## Werfverslag 24 voor project: Zeedijk 365 | 8434 Middelkerke (BE)

1052ANW - Zeedijk 365, 8434 Middelkerke  
 gevelrenovatie van de residentie Anita  
 Zeedijk 365  
 8434 Middelkerke (BE)  
 Nummer: 1052ANW-24  
 Datum: maandag, 22 april 2024

Overbruggen houtskelet

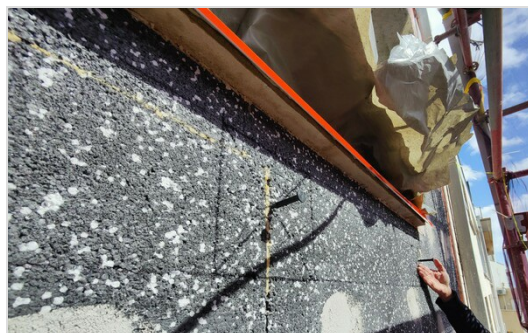
SYN doet navraag of aansluitend de leien thv buurperceel mee vervangen kunnen worden. AN koppelt terug met OA Dakwerken & Stellingsbouwer. SYN merkt hierbij op dat onderbouw van laatste dakvlak in houtskelet opgetrokken is. Dient rekening mee gehouden te worden ivf plaatsing stelling (overbrugging).
